使用済燃料貯蔵施設に係る 型式設計特定容器等の型式指定の変更承認申請

申請の概要

2023.4.3

三菱重工業株式会社

【参考図3】MSF-21P型のトラニオン評価時の荷重作用位置

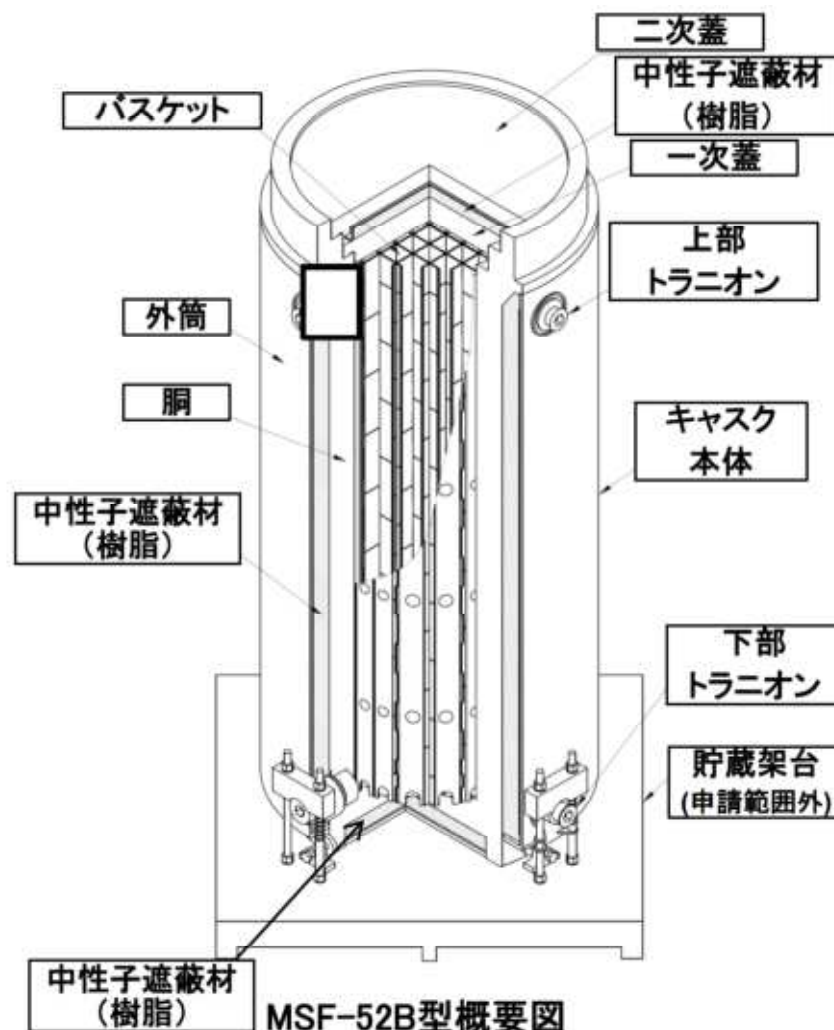
変更前	変更後	変更理由
<p>(a) 上部トラニオンの解析モデル（吊上げ時） 材料：SUS304 H1150</p> <p>(b) 下部トラニオンの解析モデル（貯蔵時及び貯蔵時（地震力が作用する場合）） 材料：SUS304 H1150</p> <p>(c) 下部トラニオンの解析モデル（たて起し架台への衝突時） 材料：SUS304 H1150 たて起し架台</p> <p>①～⑤：応力評価位置</p> <p>第2-2図 トラニオンの解析モデル及び応力評価位置</p>	<p>(a) 上部トラニオンの解析モデル（吊上げ時） 材料：SUS304 H1150</p> <p>(b) 下部トラニオンの解析モデル（貯蔵時及び貯蔵時（地震力が作用する場合）） 材料：SUS304 H1150</p> <p>(c) 下部トラニオンの解析モデル（たて起し架台への衝突時） 材料：SUS304 H1150 たて起し架台</p> <p>①～⑤：応力評価位置</p> <p>第2-2図 トラニオンの解析モデル及び応力評価位置</p>	<p>型式証明変更申請書の内容反映 （固縛装置の設計に制限を与えないように、保守的に固縛部先端に荷重を作用）</p>
